避難上の安全の検証に基づく質問と回答

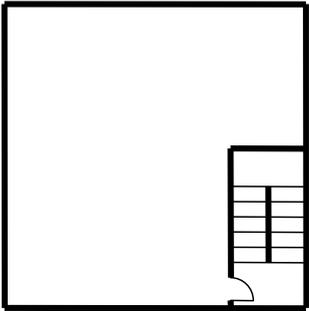
11	P104	扉の幅は、有効寸法か見付寸法か	扉の幅ではなく出口として利用できる幅である。
